**PROGETTO DI FATTIBILITA' TECNICO ECONOMICA**

**RADDOPPIO DECIMOMANNU – VILLAMASSARGIA**

**Lotto 2**

Integrazioni volontarie a seguito del sopralluogo congiunto Commissione Tecnica PNRR – PNIEC – Rete Ferroviaria Italiana – Italferr del 22 Novembre 2023

Figura 2 – Area di inquadramento stabilimento Pravisani

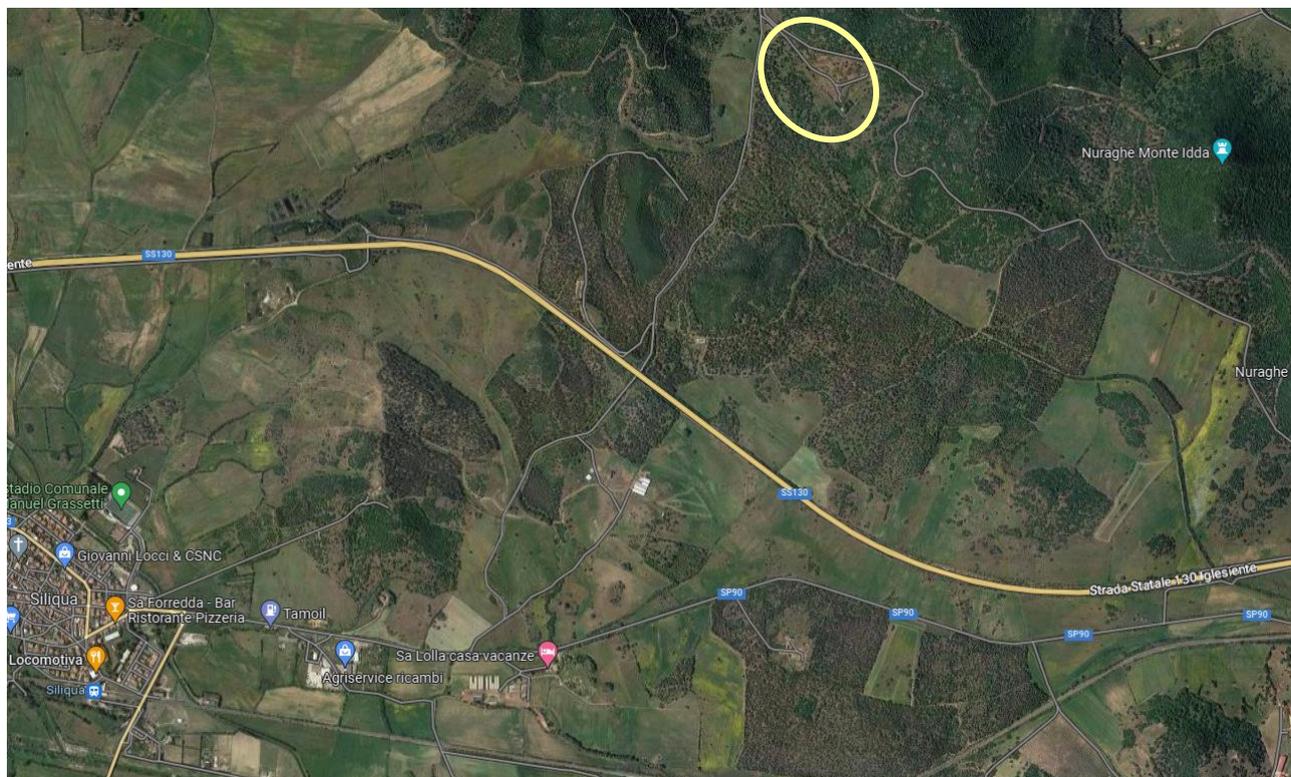
Il Proponente intende chiarire la distanza degli stabilimenti RIR dall'area di progetto.

La sua distanza in linea d'aria dalla linea ferroviaria in oggetto, sulla base dell'osservazione cartografica e della documentazione disponibile in rete – *Notifica pubblica e Piano di Emergenza Esterno Prefettura di Cagliari relativo allo stabilimento Pravisani S.p.A.* – non risulta critica in quanto anche la zona 4 (lesioni reversibili) legata all'unico evento incidentale di tipo rilevante (VCE -sovrappressione di picco) non interessa tratti di ferrovia (la linea ferroviaria risulta essere a più di 2 km di distanza).

#### NV02 lato Riu Spinosu – Planimetria PFTE

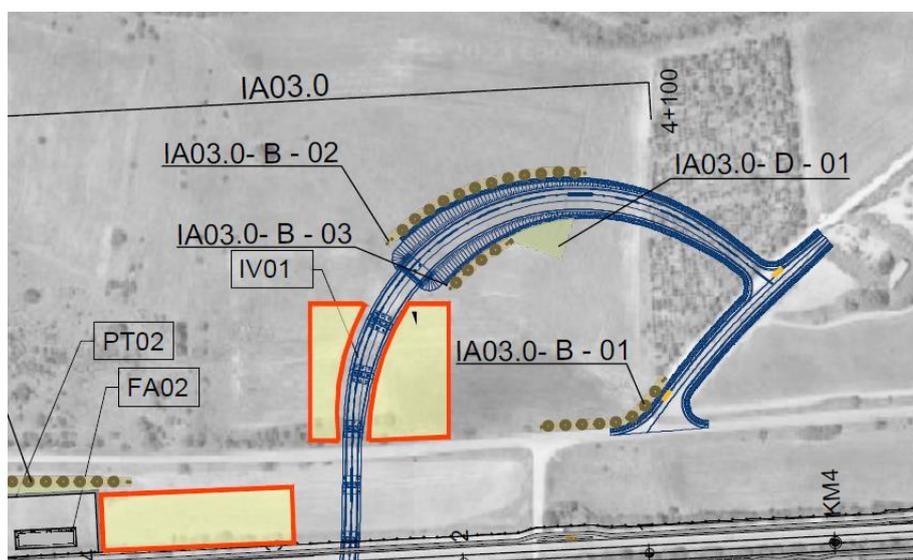
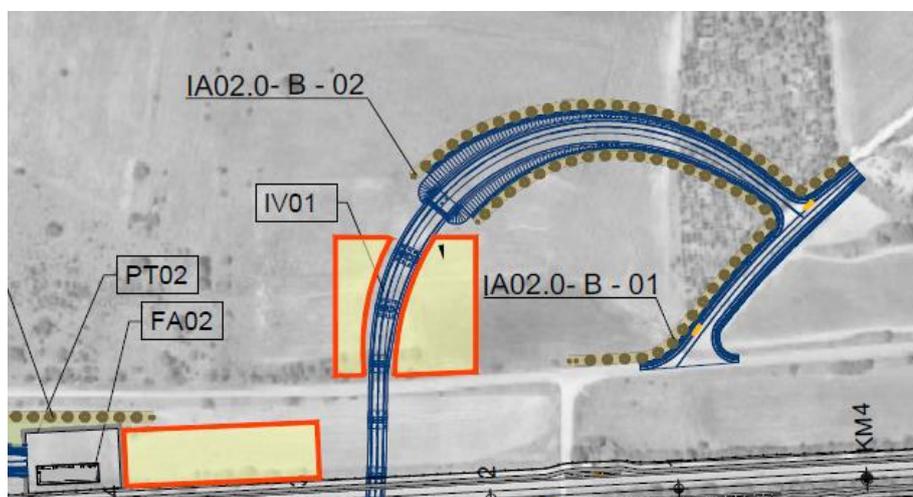
Il Proponente intende revisionare il progetto relativo alle opere a verde al fine di aumentare i benefici indotti dalle opere in progetto in termini naturalistici ed ecologici; in particolare le opere a verde previste saranno aumentate in prossimità del rilevato della NV02 dal lato del Riu Spinosu e saranno inserite delle opere a verde lungo le inalveazioni degli , IN02, IN03, IN04, IN05 e IN07; di seguito si riportano gli stralci con il confronto tra le opere a verde previste nel PFTE e quelle implementate.
